## 『無償修理(改善措置)作業のお願い』

住友ナコ フォークリフト株式会社

### <不具合の状況>

1) 対象型式: D4M(標準仕様車)

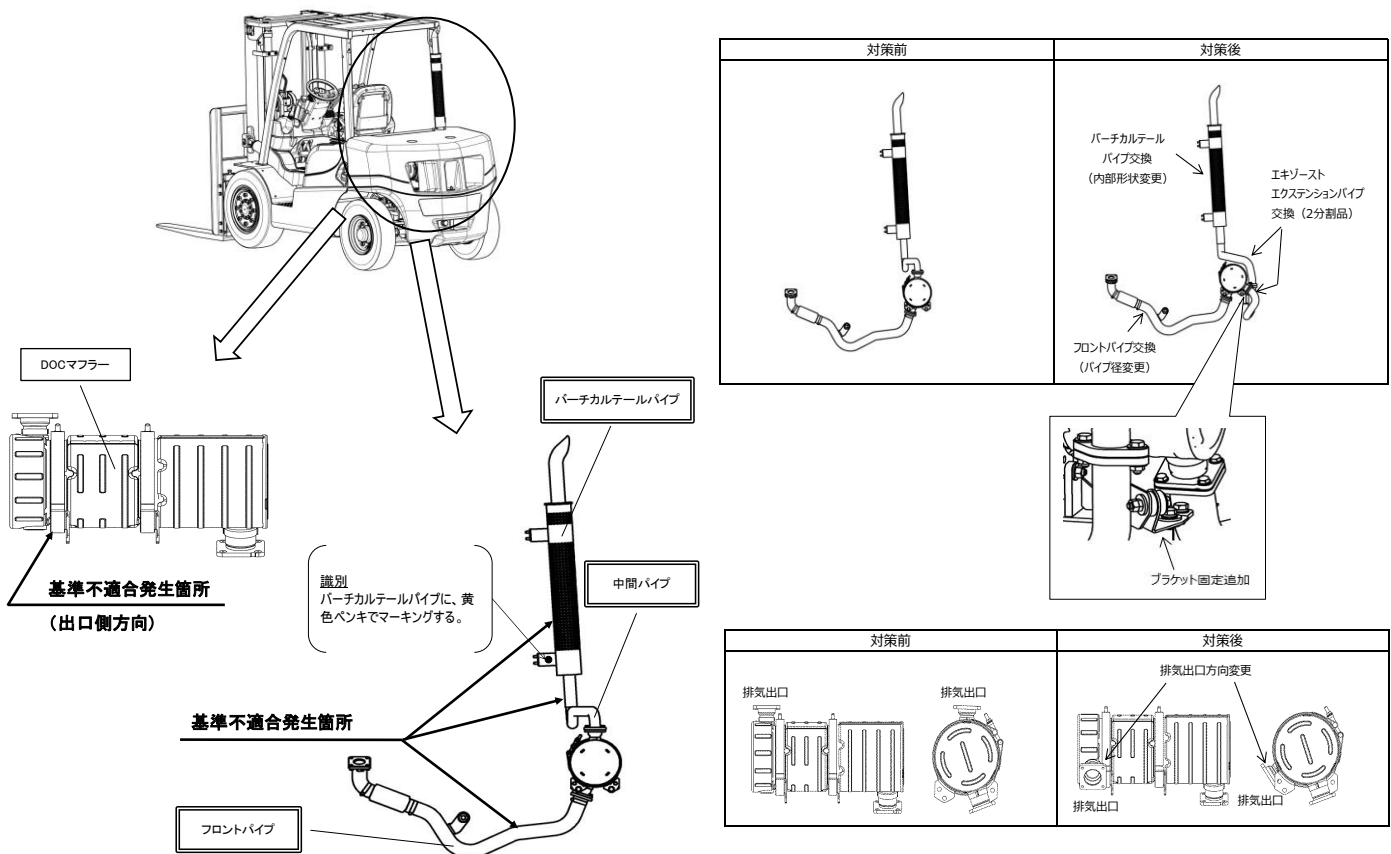
改善措置届出番号	57
改善措置開始日	令和3年8月2日
対象機種(型式)	FD40PAXIII(D4M), FD20PAXIII(YDN-D2N), FD25PAXIII(YDN-D2N), FD30PAXIII(YDN-D3K), FD35PAXIII(YDN-D3K)の5機種
対象機種に含まれる車体番号	D4M-00011 ~ D4M-00068 : 50台 D2N-00479 ~ D2N-01224 : 2台 D3K-00106 ~ D3K-00600 : 2台
製作出荷期間	平成28年3月29日～令和2年10月27日
対象車両の台数	54台
不具合の部位(部品名)	排気装置(排気管)
不具合内容及び、原因	1) 対象型式: D4M (標準仕様車) 内燃式フォークリフトにおいて、排気管の内径が不適切なため、排気圧力が一酸化炭素発散防止装置の装置型式メーカーの届出の値を超えており、排出ガス規制適合をしないおそれがあります。 2) 対象型式: D4M (バーチカルテールパイプ仕様車) 内燃式フォークリフトにおいて、オプションで装着した排気バーチカルテールパイプの内部構造及びDOCマフラーの構造が不適切なため、排気圧力が一酸化炭素発散防止装置の装置型式メーカーの届出の値を超えており、排出ガス規制適合しないおそれがあります。 3) 対象型式: YDN-D2N, YDN-D3K 内燃式フォークリフトにおいて、排気管の内径が不適切なため、特別注文仕様で装着したカークーラーの移動時に排気圧力が一酸化炭素発散防止装置の装置型式メーカーの届出の値を超えることがあり、排出ガス規制適合をしないおそれがあります。
改善措置の内容	1) 対象型式: D4M (標準仕様車) 全車両、フロントパイプを対策品に交換します。 2) 対象型式: D4M (バーチカルテールパイプ仕様車) 全車両、DOCマフラーの出口側の角度を調整し、フロントパイプ、排気バーチカルテールパイプ、中間パイプを対策品に交換し、中間パイプにブラケット固定を追加します。 3) 対象型式: YDN-D2N, YDN-D3K 全車両、フロントパイプ、テールパイプ及びテールパイプ固定ブラケットを対策品に交換します。
